Oggetto: [ID 8821] Progetto di un impianto eolico, costituito da 5 aerogeneratori, ciascuno di potenza nominale pari a 6,8 MW per una potenza complessiva di 34 MW, da realizzarsi nei comuni di Savignano Irpino (AV), Ariano Irpino (AV) e di Castelfranco in Miscano (BN) – RISCONTRO ALLE OSSERVAZIONI ALLA NOTA MASE-2023-0056513 - R.E.G Srl

Figura 1: In arancione le aree in OT. In rosso l'area di piazzola in fase di costruzione dell'impianto e in viola la piazzola in fase di esercizio.

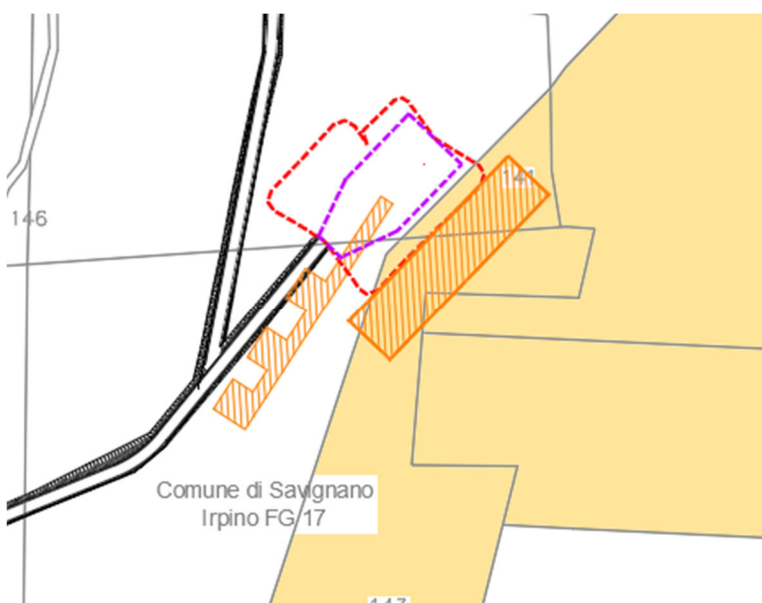
OSSERVAZIONE 1: *La torre SAB 05 occupa parte delle particelle di proprietà del sig. Roberto Luigi come da piano particellare di esproprio andando ad invadere un'area sulla quale è già in corso dal 2017 un procedimento amministrativo per un'autorizzazione estrattiva, prevista dal Piano Regionale delle Attività Estrattive, per la coltivazione di una cava di gesso, attività che in assenza della disponibilità della proprietà o di chi per esso, sarebbe stata rivolta in regime di concessione proprio per la natura di pubblica utilità che questo specifico settore ed in particolar modo il gesso, ricopre. Inoltre si vuole evidenziare che il comparto estrattivo in questione è l'unico comparto estrattivo di gesso in tutta la regione Campania per il quale sia stato possibile avviare e concludere un'attività amministrativa autorizzativa dalla data di entrata in vigore del P.R.A.E. ad oggi in quanto le altre due cave di gesso in Campania sono a tutt'oggi nella disponibilità di procedure fallimentari o sono caratterizzate da una situazione vincolistica sopraggiunta tale da impedirne l'attivazione, secondo quanto previsto dall'art. 7 delle Norme di Attuazione del P.R.A.E.*

Dall'esame della sovrapposizione del progetto proposto con le aree catastali sopra indicate, è stato effettivamente riscontrato una interferenza delle aree in occupazione temporanea OT (aree necessarie alla costruzione dell'impianto). Per la precisione le aree interferenti sono: area di appoggio blade in fase di costruzione e porzione di piazzola in fase di costruzione. Se ne riporta di seguito uno stralcio

La compatibilità del progetto con il procedimento amministrativo in corso per la coltivazione a cava di gesso delle particelle indicate, sarà valutata dal Genio Civile di Avellino, che sarà chiamato ad intervenire in conferenza dei servizi presso la Regione Campania all'attivazione della AU secondo l'Art.12 della 387/03, per rilasciare il parere di competenza sulla compatibilità dell'opera.

Ad ogni modo, convinti della possibilità della coesistenza delle due iniziative di pubblica utilità, con l'unico vincolo che le opere della scrivente devono rimanere nel rispetto della distanza normativa (art. 41 delle NTA PRAE) anche dai futuri possibili fronti di scavo che si verranno a determinare con l'autorizzazione dell'ampliamento della cava. La Società proponente il parco eolico, può prevedere una riduzione delle opere in progetto utilizzando la tecnica costruttiva del "just in time" per la SAB 05. In questo modo le aree necessarie alla costruzione sarebbero notevolmente minori, ovviamente a discapito della velocità di costruzione. La piazzola si ridurrebbe alla sola piazzola in esercizio e all'area di costruzione che non ricade all'interno delle particelle sopra richiamate. In questo modo le particelle segnalate non risulterebbero interessate dall'opera. Tale alternativa progettuale potrebbe essere segnalata come prescrizione solo se il progetto di ampliamento della cava fosse autorizzato prima della chiusura del procedimento eolico e nel caso in cui i lavori di ampliamento della cava coincidano temporalmente con i lavori di realizzazione del parco eolico.
